ADOPCIÓN DE ACUERDOS DEL CONCEJO SOBRE IMAGEN OBJETIVO

PLAN REGULADOR COMUNAL

Lo Barnechea - 23 de diciembre 2021

El presente documento corresponde al **Informe de Respuesta a Observaciones** que sintetiza las observaciones ingresadas en el marco de la Consulta Pública de Imagen Objetivo de la Actualización del Plan Regulador Comunal de Lo Barnechea, realizada entre los días 29 de julio y 12 de septiembre de 2021, dando cumplimiento a lo establecido en el numeral 5 del art. 28 octies de la Ley General de Urbanismo y Construcciones (LGUC).

Estudio de Riesgos Plan Regulador

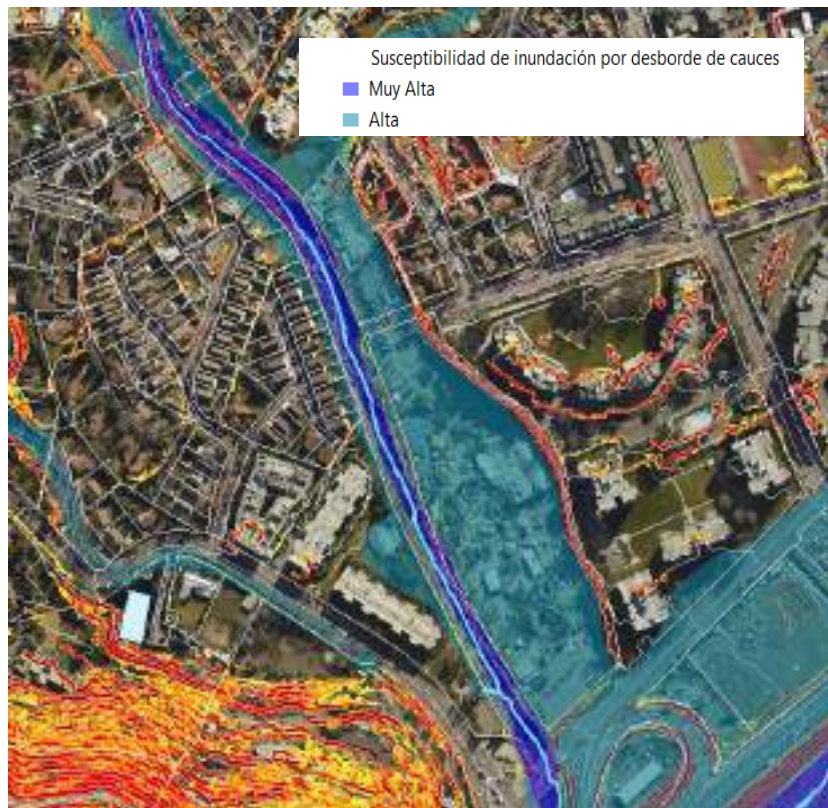
8.5 Solicita se asigne zona ZEP-8 a su predio, en reemplazo de zona AVN propuesta.
(2 Observaciones).

Se recomienda **ACOGER PARCIALMENTE** la observación, manteniendo como criterio que las áreas no consolidadas de muy alto riesgos de inundación se mantengan como áreas especiales AVN.

Recomendación de Concejo: Se recomienda **REVISAR** en concordancia con observaciones relativas a zonas AVN, en caso de detectarse áreas habitables, asígneseles la zona contigua proporcionalmente según sea el caso (zona habitacional exclusiva ZHE-2 y zona equipamiento preferente ZEP-8).

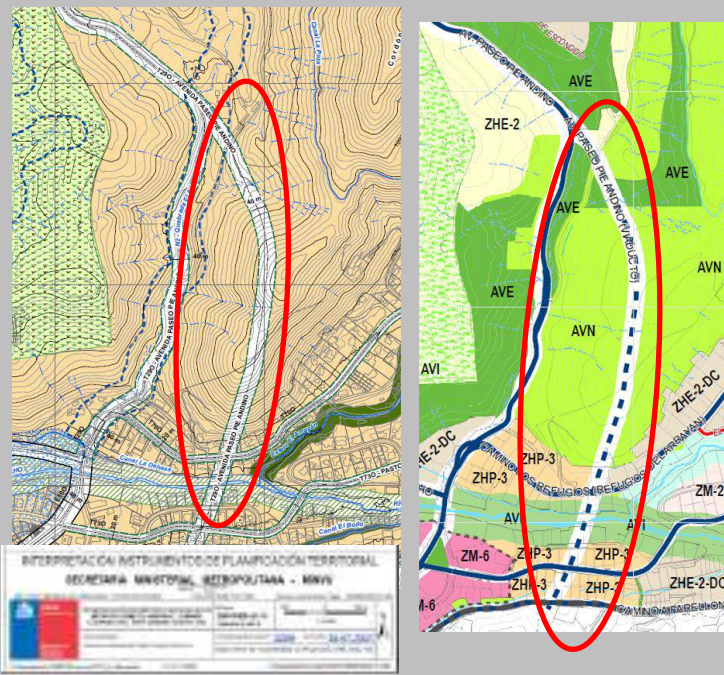
1. No se entiende la razón por la propuesta "Viaducto Pie Andino". Ese viaducto pasa por encima a cerros verdes y, en caso de ser realizado, devastará todo el medioambiente del Arrayán, con tráfico y contaminación. ¿O se propone de hacerlo subterráneo?
2. Este camino, como está dibujado en el plan "PLANO_ALTERNATIVA_SUGERIDA.pdf" llegará hasta Camino a Farellones, pasando por áreas verdes del Arrayán y destruyéndolas. Además destruyendo o dañando manzanas habitacionales establecidas entre Camino los refugios - Camino Pastor Fernández - Camino Farellones. Se sugiere no ejecutar este viaducto, lo que no está justificado en ninguno de los documentos, y dejar que el Paseo Pie' Andino se empalme naturalmente con Camino los Refugios. El costo que uno puede estimar de dicho viaducto no aparece justificar en absoluto el beneficio.

Sector 10 Pueblo de Lo Barnechea

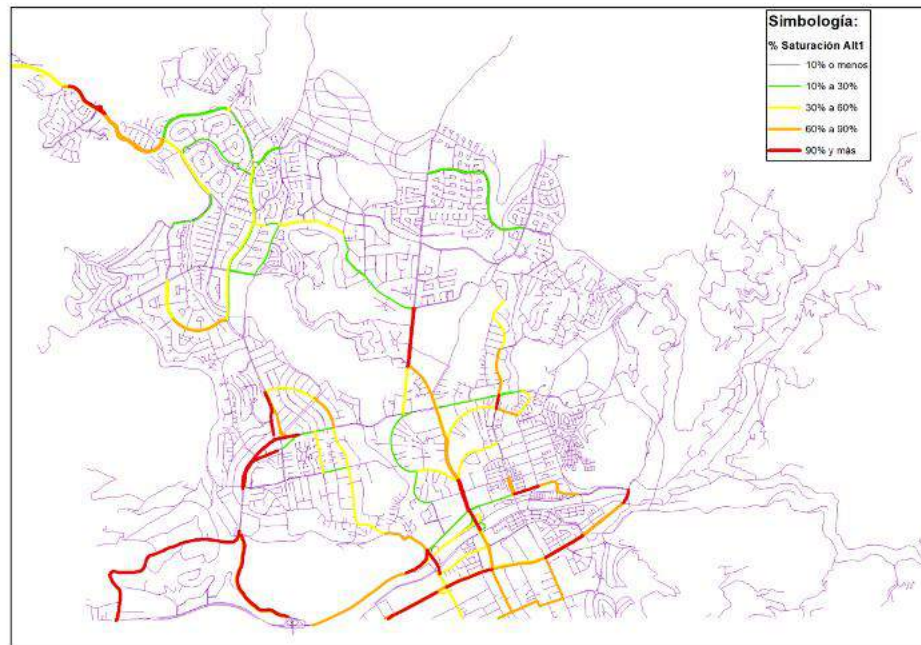
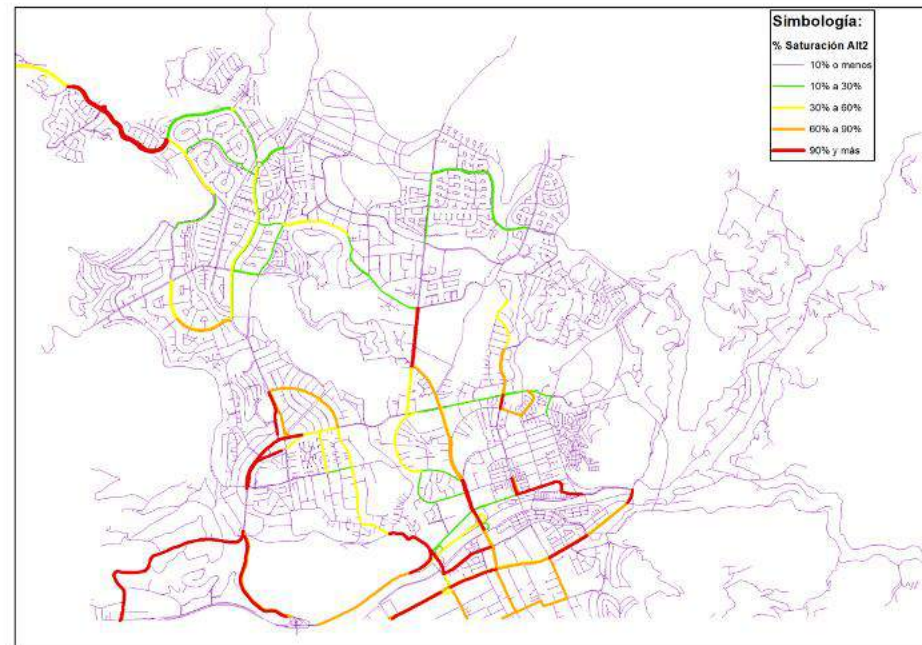
10.15 (10.14) Solicita conocer mecanismos de mitigación para congestión vial en Av. Padre Alfredo Arteaga Barros (1 Observación).

Sector 10 Pueblo de Lo Barnechea

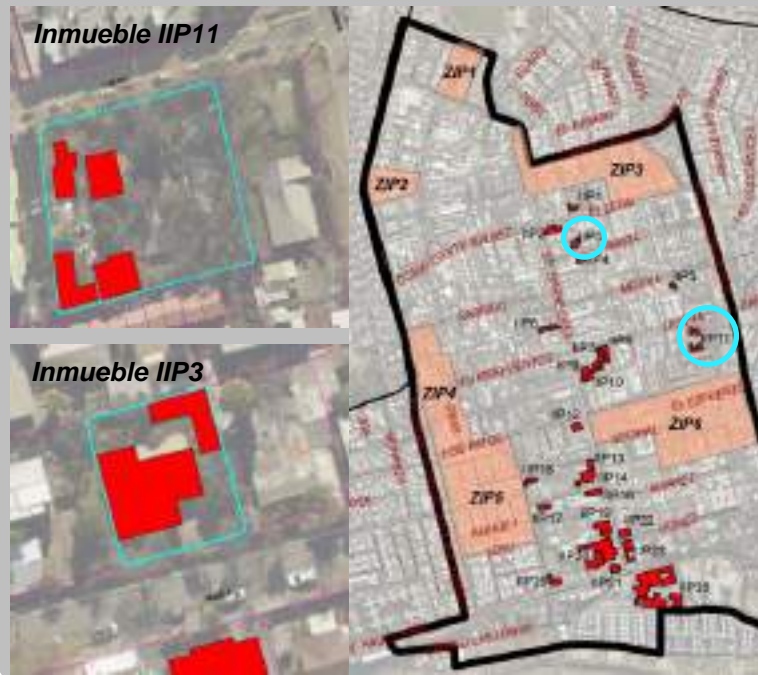
- 10.16** (10.14) Solicita no considerar inmueble en calle Lastra 14.093 (IIP11) como ICH (1 Observación).
10.17 (10.17) Solicita no considerar inmueble en calle Maira 13.868 como ICH (1 Observación).

- 1) Inmueble en calle Lastra 14.093, rol 4059-15, corresponde al inmueble de interés patrimonial IIP11 identificado como "Casa de Alicia Dell Orto".
- 2) Inmueble en calle Maira 13.868, rol 4093-6, corresponde al inmueble de interés patrimonial IIP3 identificado como "Vivienda".
- 3) Se señala menoscabo respecto del patrimonio.
- 4) Se constituye como una expropiación encubierta.
- 5) No queda claro los beneficios para el propietario (exenciones tributarias).
- 6) Contraviene derecho de propiedad, se señala posibles acciones legales.

Sector observado:
PRC VIGENTE

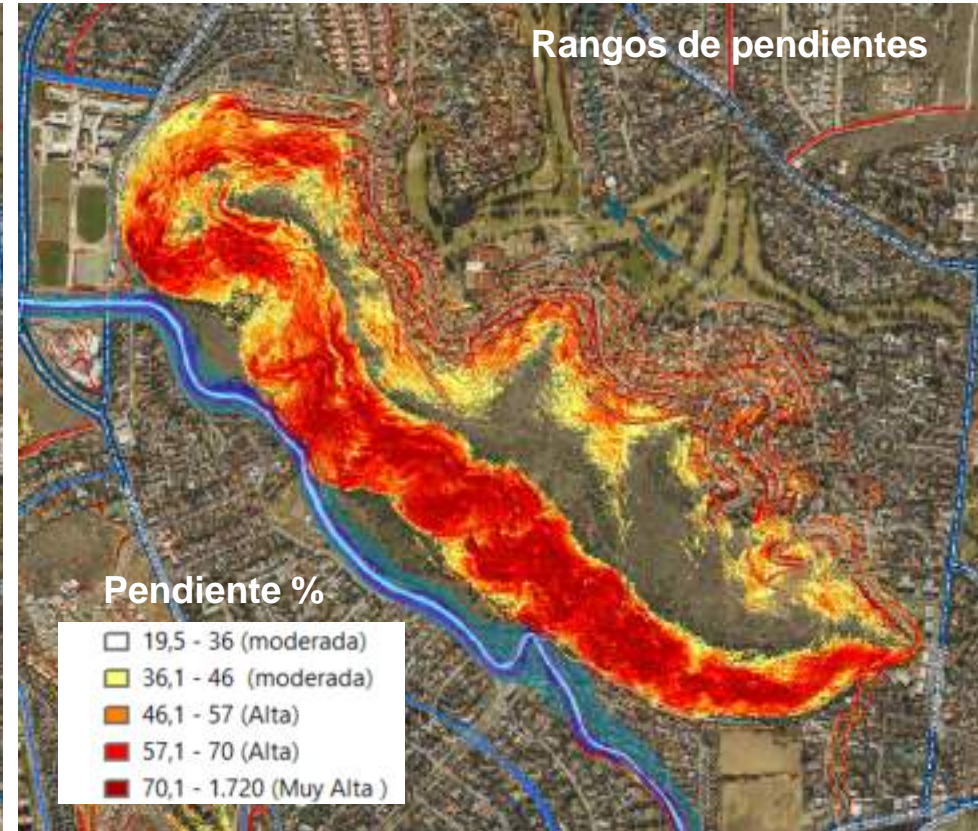
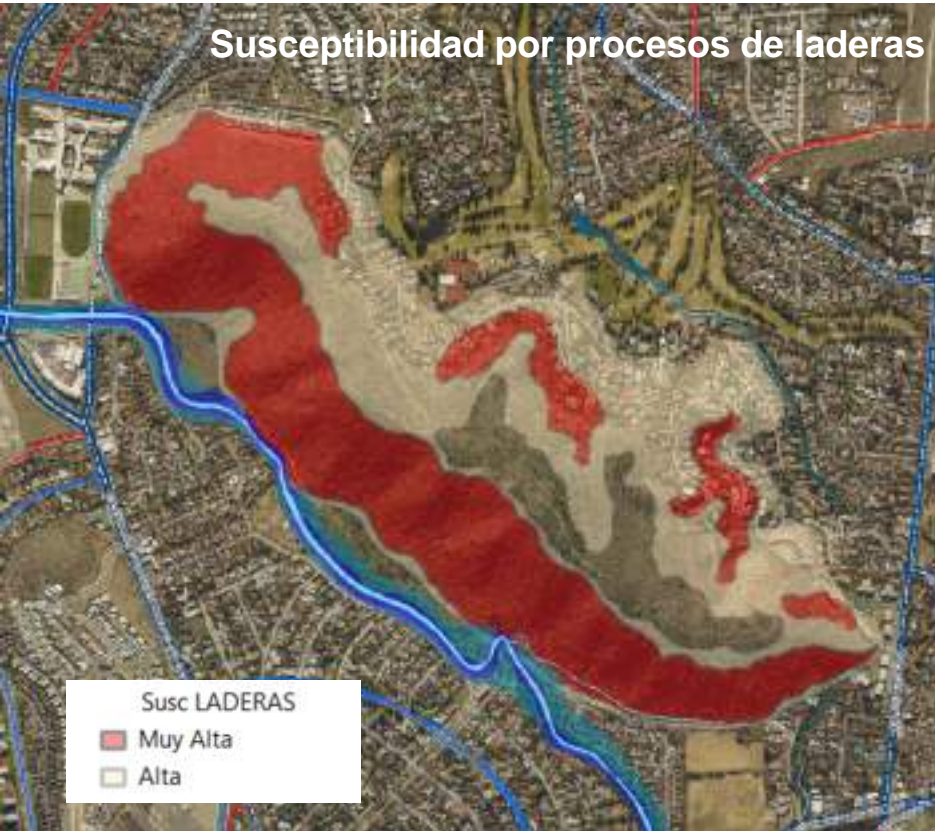
5.8 (5.13-1) Objeta Área verde nueva en predio asociado a Cerro del Medio asociado a Condominio Golf Lomas de La Dehesa (1 Observación)

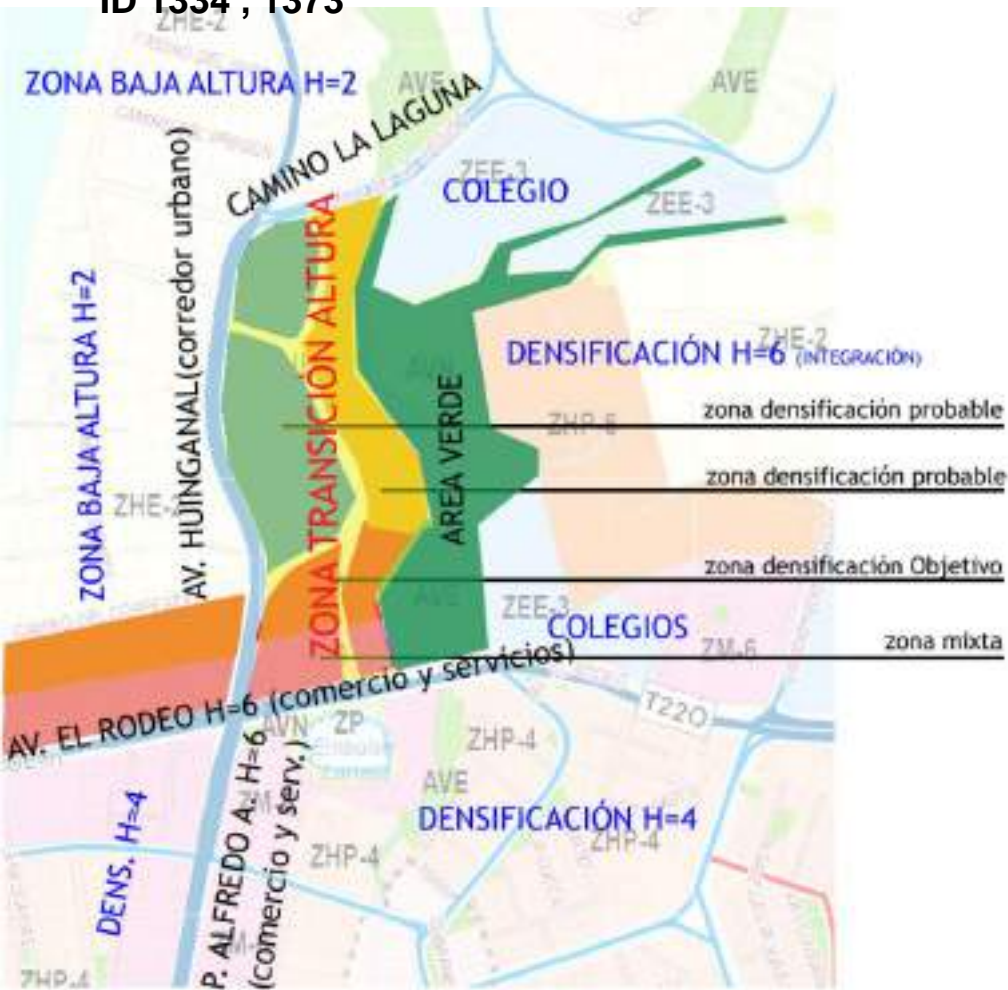
11.1 Solicita se deje el área comprendida entre Av. La Dehesa – Calle de acceso al Club de Golf – Calle Camino del Ayuntamiento y límite “Sur” del Club de Golf La Dehesa pase de ZHE-2 a ZM-6. (10 Observaciones)

- 4) Por estar enmarcado entre 2 avenidas y con un parque en la parte de atrás, se debería considerar edificios de 6 pisos entre El Rodeo, El Huinganal y Camino del Candil - Camino Colonial, esto considerando que existe espacio en todos los sentidos y buena vista para aprovechar avenidas y parque Huinganal.

- 1) El plan regulador vigente reconoce la diferencia en la zonificación entre los predios que conforman el frente de Av. El Rodeo respecto de las calles interiores diferenciando Zona L de Zona J.
- 2) Uno de los problemas que enfrenta el sector es el perfil que presenta Camino El Candil y Camino Colonial de entre 11 a 12 m aprox. Incluso sin el desarrollo de aceras.
- 3) El criterio adoptado para la propuesta de altura de edificación considera las características de las vías que enfrenta la zona.
- 4) Complementa lo anterior es la vocación de usos de suelo la cual está directamente emparentada con la jerarquía de las vías.

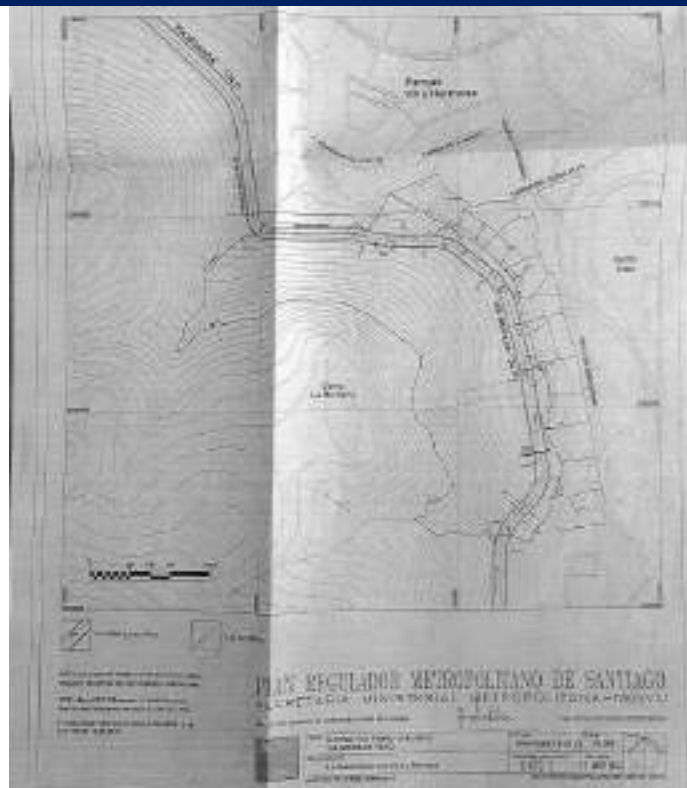
- 1) **Observación 1:** Rechazamos la declaración de la totalidad de nuestro predio como área verde nueva. Señala que terrenos presenta pendientes promedios menos a 25° equivalentes a 46,6% (según plano que se adjunta).Las que podrán ser ajustadas en base a cartografía y estudio detallado para conformar las zonas ocupables del terreno.

- 2) **Observación 2:** La afectación vial de Camino Punta de Aguilas debiera reducirse a 20 mts de perfil y asociarse a potencial desarrollo. Trazado corregido en plano RM-PRMS 13-35 de fecha 11/4/2014. Señala ajustes de trazados a topografía en proyecto para lograr mayor eficiencia en su materialización (señala Dialogo con DOM respecto de reducción de perfil). Señala posibilidad de asimilación de vías al menor ancho establecido sin perder la categoría.

Captura imagen Google Earth

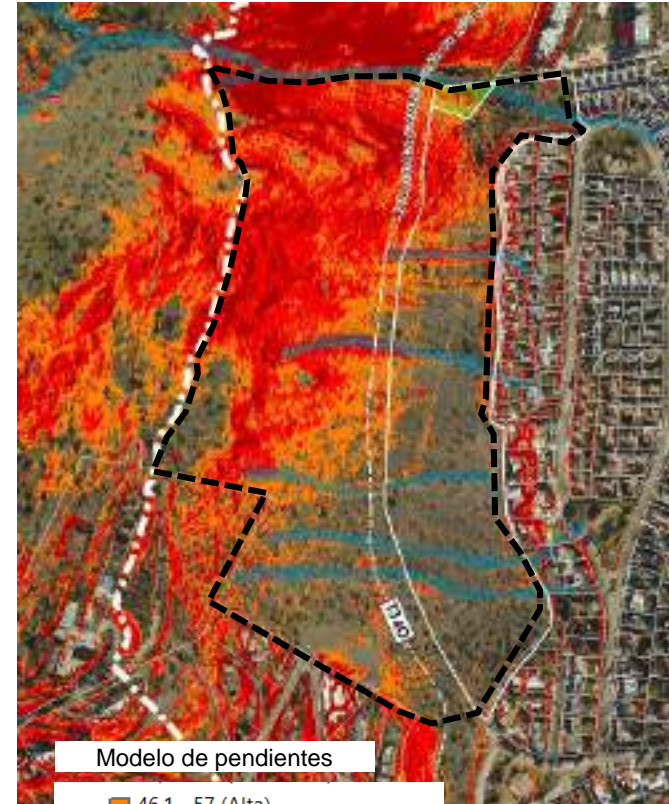
1.8. Objeta AVN área verde Manquehue Oriente 2301
